Repubblica e Cantone Ticino  
Consiglio di Stato

## Modifiche del Piano direttore

n. 9 – marzo 2017

Decisioni del Consiglio di Stato  
ai sensi degli articoli 13, 14 e 17 Lst

Nuovo allegato al cap. 5 della scheda V3: “Riordino reti ad altissima tensione e FFS nel Comparto Alto Ticino, parte ovest (PSE 106 e 109)”

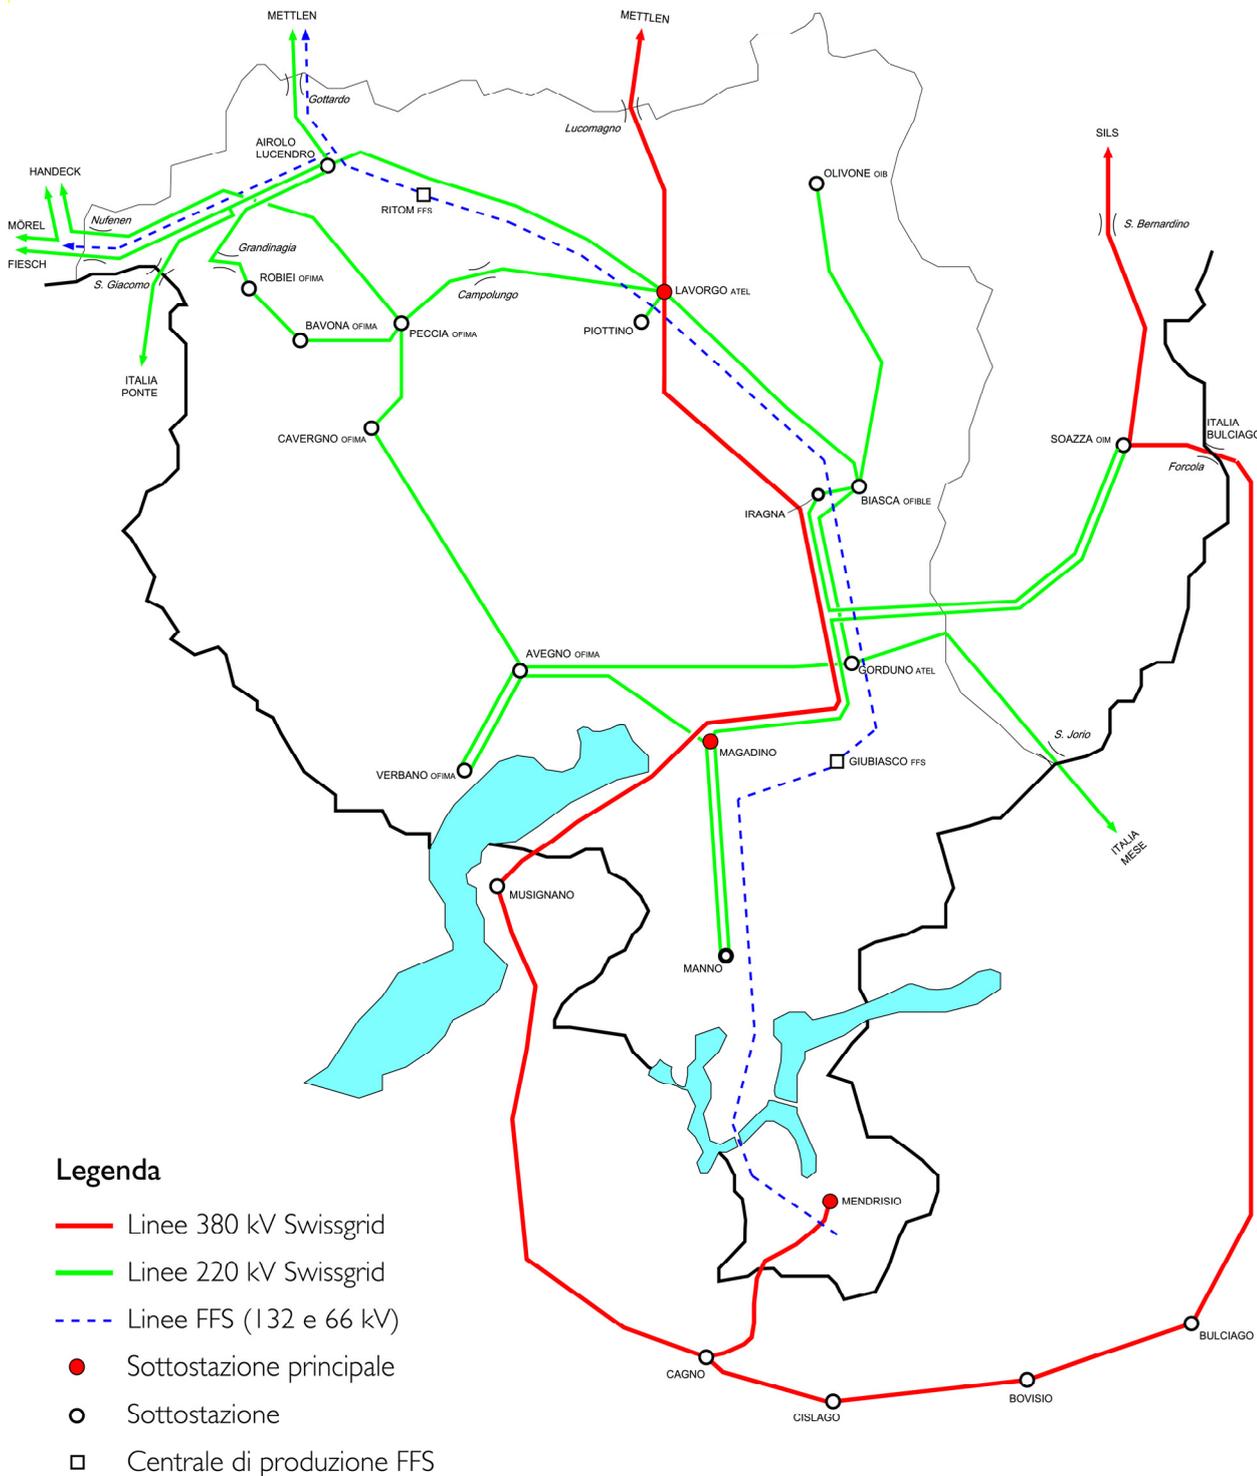
1. PSE 106 (sponda destra della Valle Leventina): corridoio per un nuovo elettrodotto 380 kV/220 kV/132 kV tra Airolo e Lavorgo.
2. PSE 106 (fondovalle e sponda sinistra della Valle Leventina): smantellamento della linea 220 kV e riordino delle linee 132 kV e 50 kV tra il Ritom e Lavorgo (dopo completamento del pto. 1).

3. PSE 109: zona di pianificazione per la ricerca di un corridoio per un nuovo elettrodotto 2x220 kV tra le sottostazioni di All'Acqua (pianificata) e Magadino (esistente) in sostituzione di quello esistente sul fondovalle (220 kV); contempla anche la creazione di un anello tra le centrali di produzione di San Carlo, Peccia e Caveragno tramite la realizzazione di un nuovo tratto in cavo lungo la Val Bavona; il cavo esistente tra Peccia e San Carlo rimarrà in galleria; il tracciato della linea tra Peccia e Caveragno verrà rivisto ed ottimizzato; per i tratti All'Acqua – Bavona e Caveragno – Magadino la tecnologia di trasporto da adottare verrà scelta nell'ambito della determinazione del corridoio.

4. PSE 109: smantellamento degli elettrodotti 220 kV Peccia-Lavorgo, Peccia-All'Acqua-Ulrichen (VS) e Robiei-Ulrichen (VS) (dopo completamento del pto. 3).

## Estratti Carta di base 1:50'000 con le modifiche decise dal Consiglio di stato

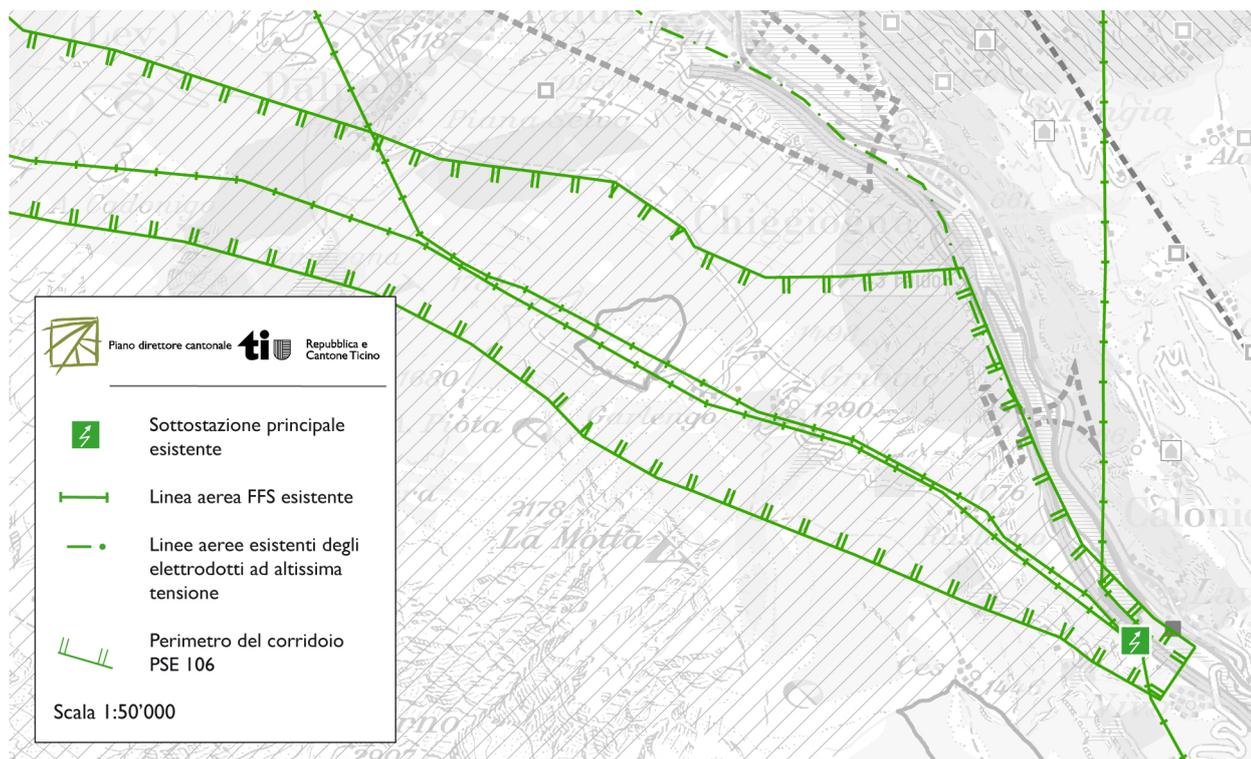
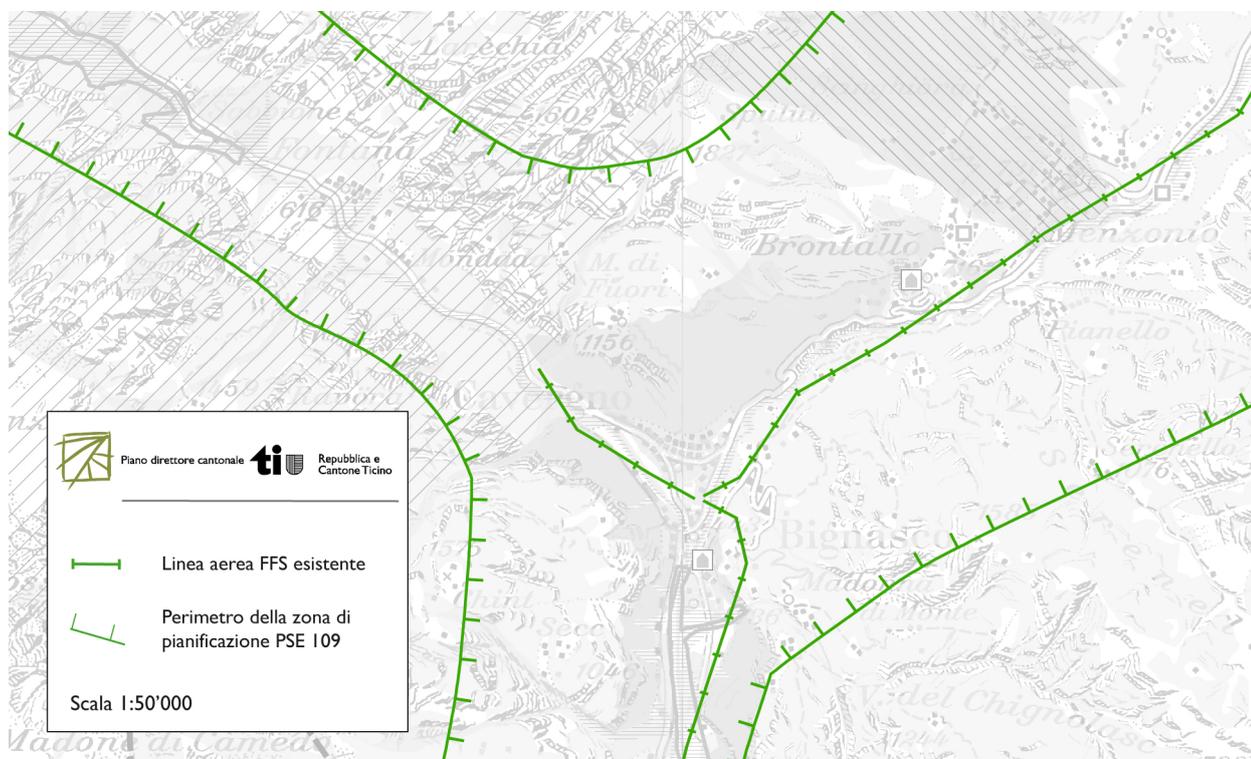
La Carta di base viene completata con l'inserimento delle linee aeree degli elettrodotti esistenti (solo 380 /220 kV Swissgrid e 132/66 kV FFS), delle sottostazioni principali e dei perimetri della zona di pianificazione del PSE 109 e del corridoio del PSE 106.

Per facilitare la loro identificazione, negli estratti seguenti questi elementi sono rappresentati in verde mentre il resto della Carta di base è raffigurato in bianco e nero. Negli estratti in scala 1:50'000 non viene mostrata l'estensione completa degli elementi aggiunti (che è però possibile vedere negli allegati al capitolo 5 presentati in precedenza) ma unicamente una parte, per illustrare la loro modalità di rappresentazione.

Stazione di trasbordo di Bioggio (ex-CER)

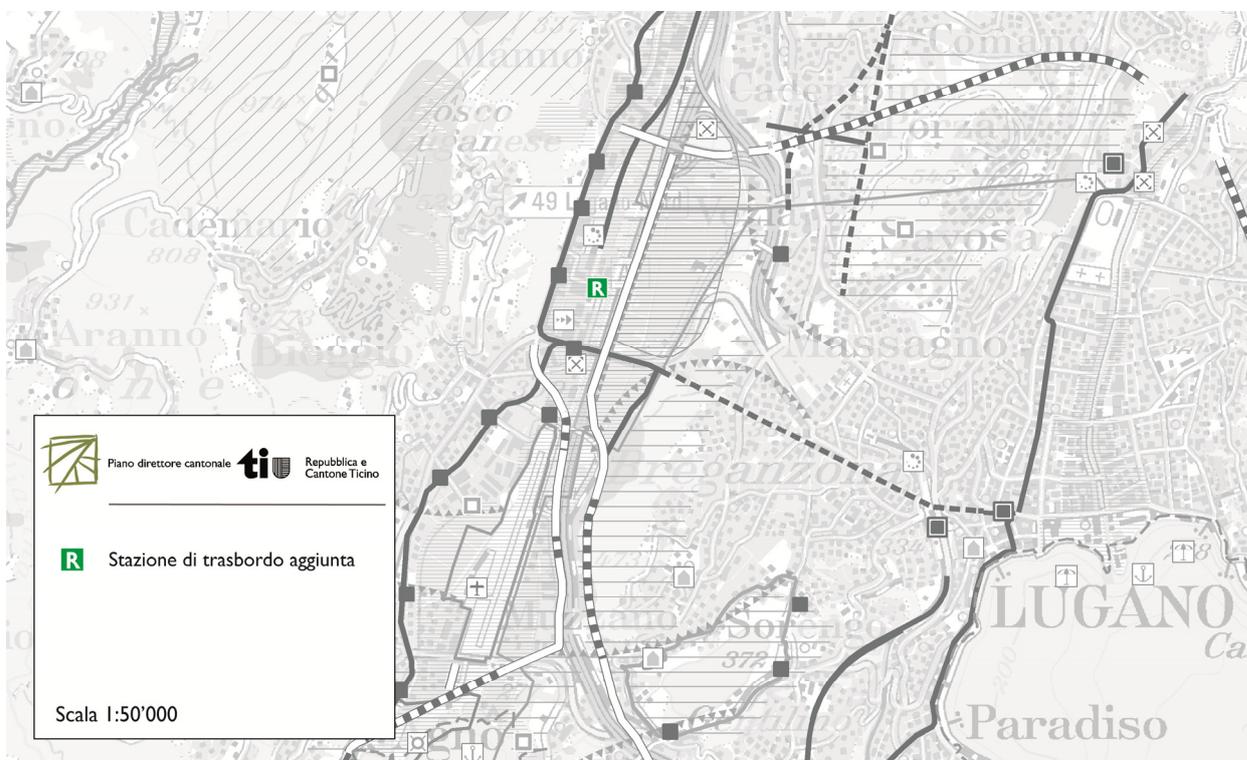
La carta di base viene completata inserendo le stazioni di trasbordo quali indicazioni di base (impianti esistenti) come mostrato negli estratti seguenti. Al fine di facilitare la loro identificazione, esse sono evidenziate con il color **verde** mentre il resto della Carta di base è raffigurato in bianco e nero. La Carta di base in vigore, come pure la legenda, sono visibili sul sito del Cantone al seguente indirizzo: [www.ti.ch/pd](http://www.ti.ch/pd) → cartografia online.
